改善箇所説明図

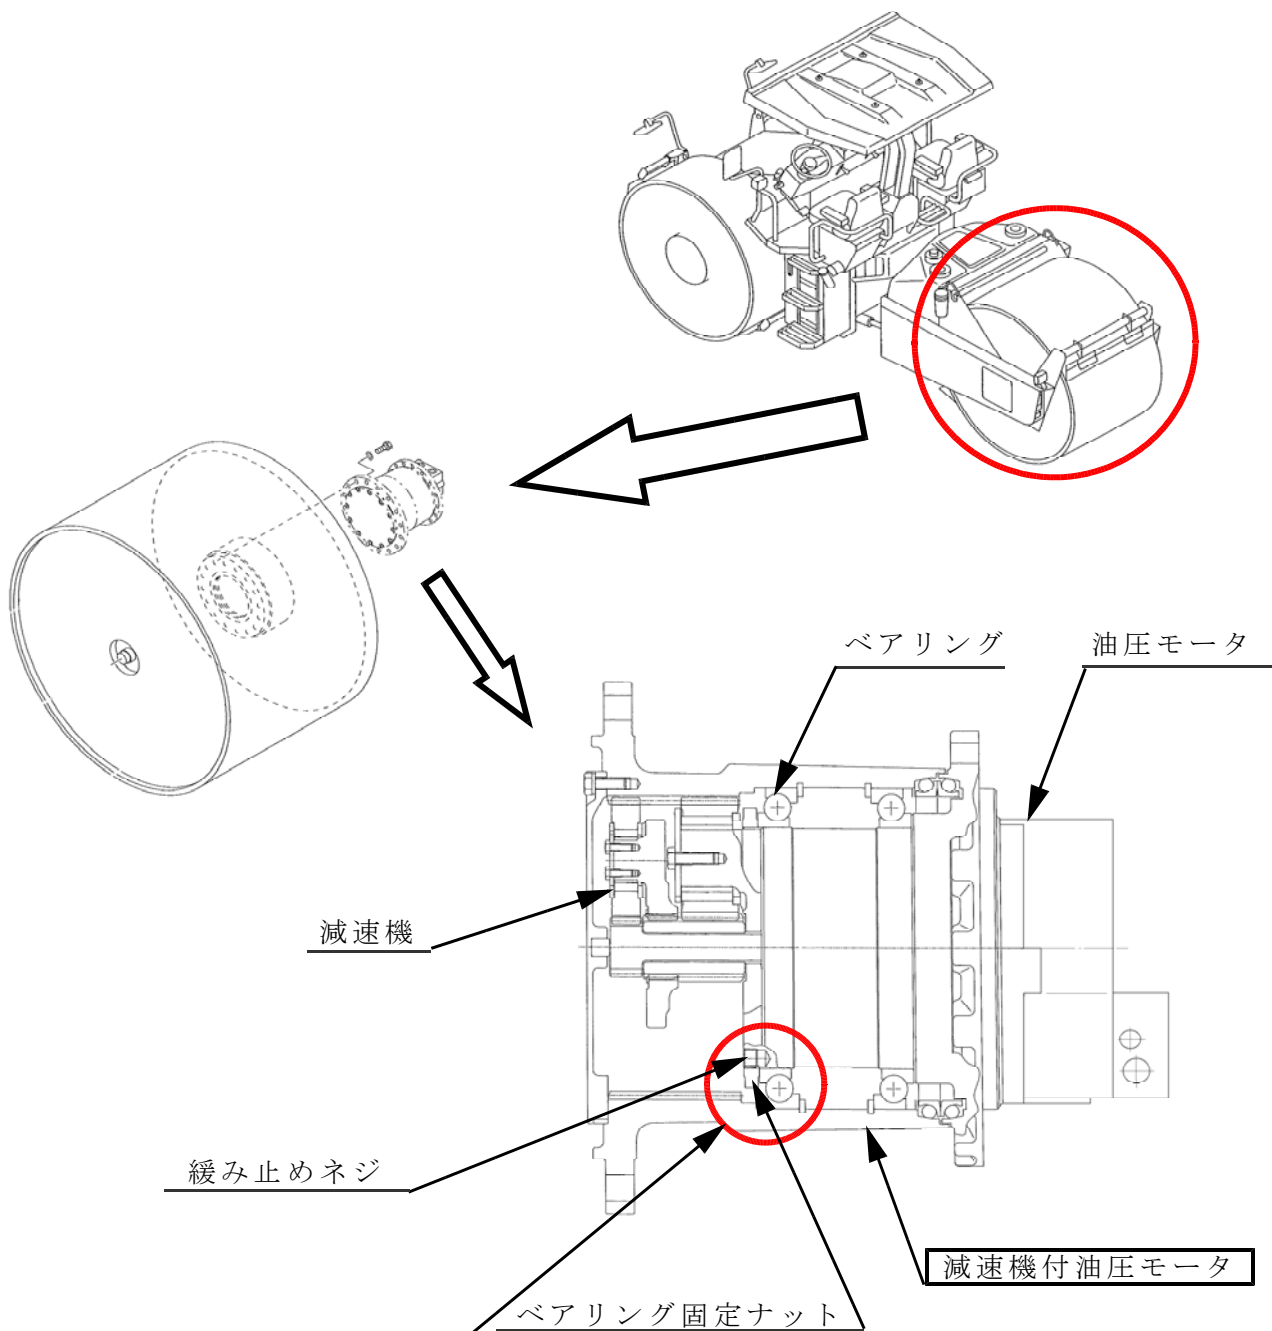
基準不適合発生箇所

減速機付油圧モータにおいて、ベアリング固定ナットの緩み止めネジの強度が不足しているため、当該ナットが緩む場合がある。そのため、そのまま使用を続けると、異音が発生し、最悪の場合、減速機付油圧モータが破損するおそれがある。

改善の内容

全車両、減速機付油圧モータを対策品に交換する。

注： は交換部品を示す。

識別：改善済み車両は、減速機ケース上面に白ペイントを塗布する。
